# 7 項目の反映に伴う保安規定の 変更について

2020年7月9日  
東京電力ホールディングス株式会社

# 審査会合における指摘事項

別添2 重要なリスク情報への対応

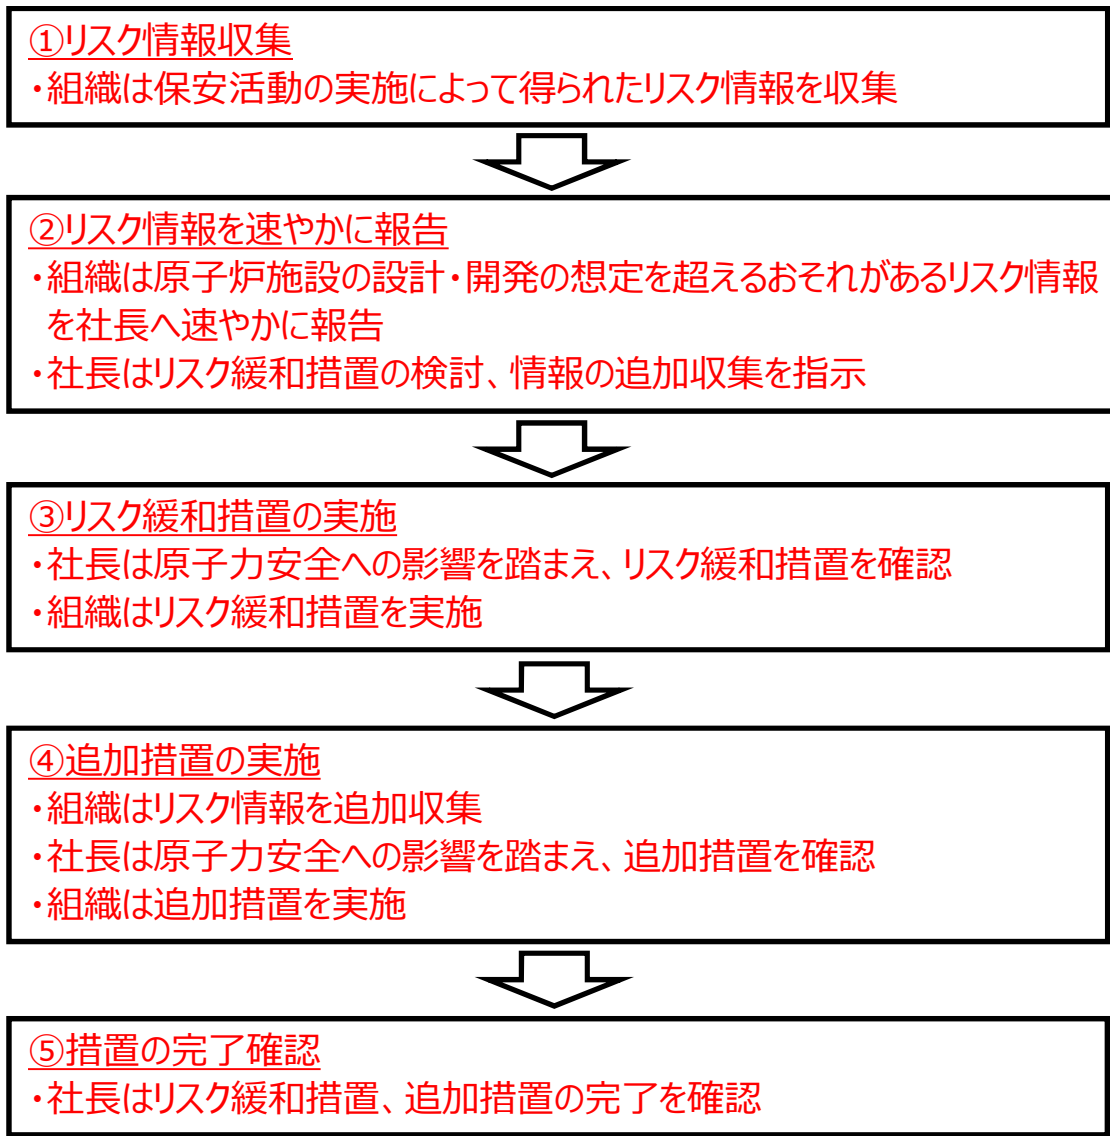
No	審査会合実施日	指摘事項	回答	資料
3	2020/6/2	<p>上記に加え、7つの約束等の遵守を担保するため、少なくとも項目3（安全性追求を優先）と項目4（不確実・不確定なリスクへの取組）の遵守を担保する以下の取組について、保安規定本文に個別にかつ具体的に明記することを求めたいと考えている。</p> <p>－経営責任者が的確な判断ができるようリスク情報等が報告され、その情報等に基づきそのリスクを顕在化させないための措置を実施することができる体制や業務フロー</p>	<p>指摘の主旨を踏まえ、リスク管理に関する記載を充実する。具体的には、リスク情報に関する業務フロー及び社長の関与について明確にし、記載する。</p>	<p>スライド P.16-22</p>
4	2020/6/2	<p>なお、東京電力の他発電所の保安規定等の記載については、柏崎刈羽原子力発電所の記載が確定した後に検討することが適切と考えている。</p>	<p>左記の通り進める。</p>	<p>－</p>

No	審査会合 実施日	指摘事項	回答	資料
5	2020/6/2	「項目4. 不確実・未確定な段階でも、リスクに対する取り組みを実施しなくてはならない。」に対して、“世界の運転経験を学ぶ、技術の進歩を学ぶ”というより、安全に関しては先取りしてやるという意欲を示していただきたい。	<ul style="list-style-type: none"> <li>・リスク情報として不確実・未確定な段階を含めることを条文に記載する。</li> <li>・想定を超えるおそれがあるリスク情報を入手した場合には、先取りしてリスクを緩和する措置等を実施することを業務フローへ記載する。</li> </ul>	<p>スライド P.19</p> <p>スライド P.20</p>
6	2020/6/2	東電の「対話する」、「関係者の理解」という表現は抽象的。安全に関する重要な決定について透明性を確保するということと、説明責任を有するという点に関して記載してもいいのでは。	<ul style="list-style-type: none"> <li>・指摘の主旨は品管規則においても定められており、並行で申請し審査を受けていた新検査制度対応保安規定において追記した。(5/26認可)</li> </ul>	<p>スライド P.23-25</p>
7	2020/6/2	保安規定には基本姿勢という形で記載があるが、7つの約束等をどう守っていくのかというのが明確でない。特に項目3, 4に関連して社長の責任がどこにあるのかをわかるように記載していただくことが必要。	<ul style="list-style-type: none"> <li>・No1,2の対応とあわせて、どう守っていくのかという基本的な考え方を説明する。</li> <li>・No3,5の対応の中で社長の責任について記載する。</li> </ul>	<p>スライド P.9-15</p> <p>スライド P.20</p>

- (1) 組織は、原子力リスク管理基本マニュアルに基づき、外部及び内部の課題及び原子力安全に関する要求事項を考慮し、望ましくない影響を防止又は低減するためリスクを抽出する。
- (2) 組織は、リスクに関する取組を計画・実施するとともに、別添2に基づき重要なリスク情報（不確実・未確定な段階を含む）を社長に報告し、必要な措置を実施する。（4.2.4参照）
